# ESTUDIO DE IMPACTO AMBIENTAL

### “DRAGADO PARA EL DESARROLLO TÚRISTICO MARINA VILLAGE”

**ISLAND STRATEGIC VENTURES, INC**

PLANO DE BATIMETRIA INSURVEY Y PERFILES  
COMO REQUISITO PARA SOLICITUD DE DRAGADO:  
ISLAND STRATEGIC VENTURES, INC.

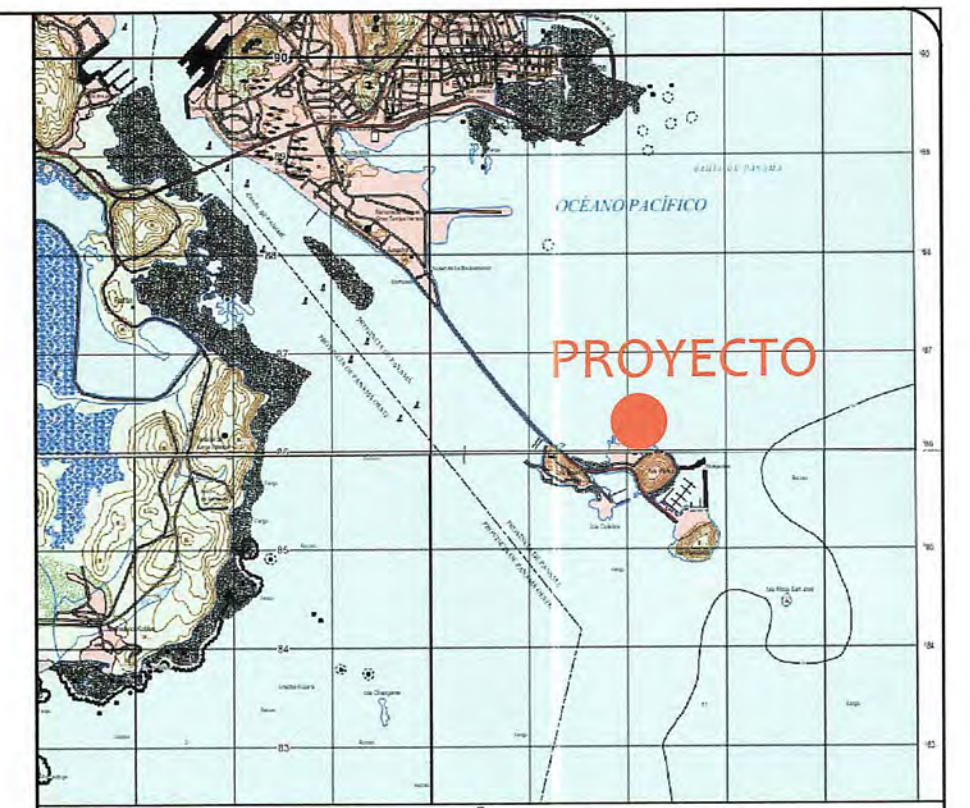
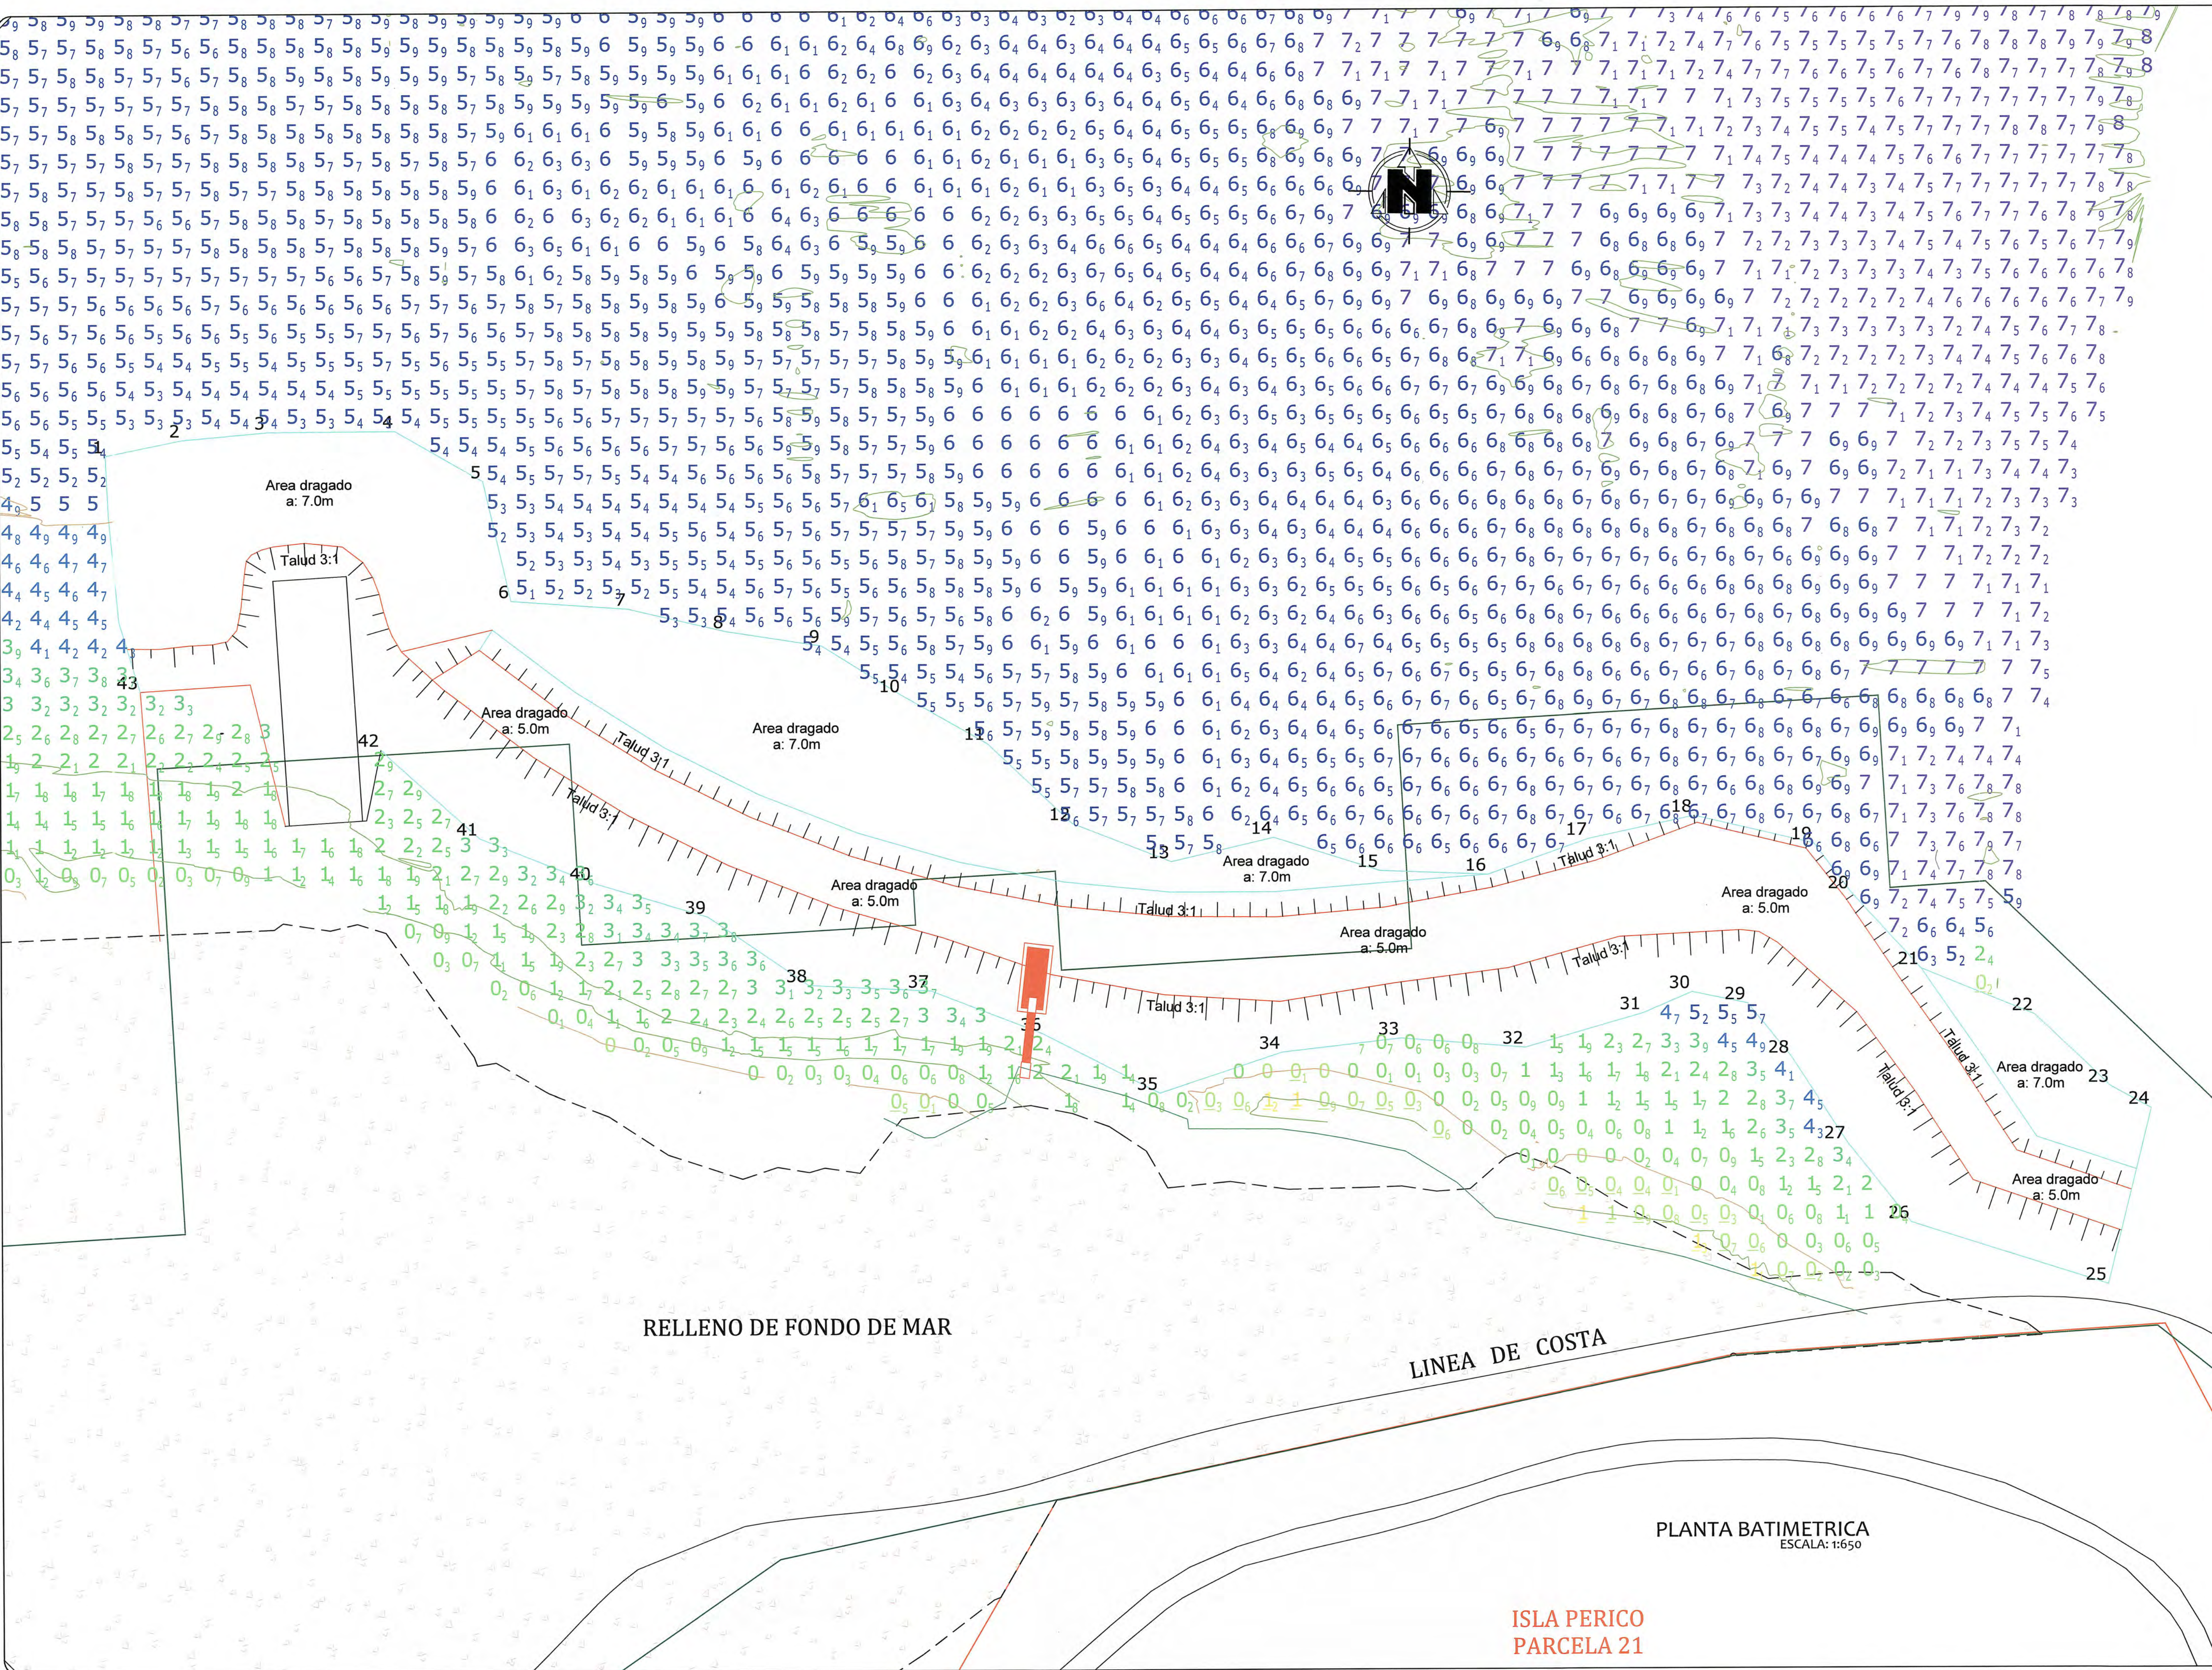
- a. Debe presentar un análisis de la metodología del dragado en relación a la medición de parámetros ambientales o de los aspectos físicos y biológicos principalmente en cuanto al movimiento de los sedimentos del material de dragado.
- b. Analizar las condiciones de las estructuras colindantes que pudieran ser afectadas
- c. Plano del levantamiento batimétrico inicial mostrando el polígono que defina los límites del área a ser dragada y plano final una vez finalizado el dragado.
- d. Plano de levantamiento batimétrico mostrando el polígono que define los límites del área de disposición final del material dragado.
- e. Plano del diseño de las profundidades de dragado, mostrando taludes y pendientes.

- e. Plano del diseño de las profundidades de dragado, mostrando taludes y pendientes. Ver plano en anexo 1 de este documento.
- f. Para realizar el análisis de sedimentos y evaluación biológica del área de dragado, se tomaron y analizaron dos (2) muestras representativas directamente del fondo marino de la zona del proyecto, utilizando una draga de agarre. Estas muestras fueron procesadas en submuestras para su posterior análisis.

- a. Las profundidades correspondientes al diseño final del proyecto oscilan en los -7:00 m y los -5.00m y presentadas en mejor detalle en el Plano de diseño final presente en el anexo 1 de este documento.
- b. Los resultados del análisis de sedimentos y evaluación biológica del área de dragado se adjunta en el anexo 2.
- c. La zona marino-costera de la Calzada de Amador constituye un ecosistema de transición dinámico entre los ambientes terrestres y marinos, caracterizado por una combinación particular de rasgos geomorfológicos y biológicos.
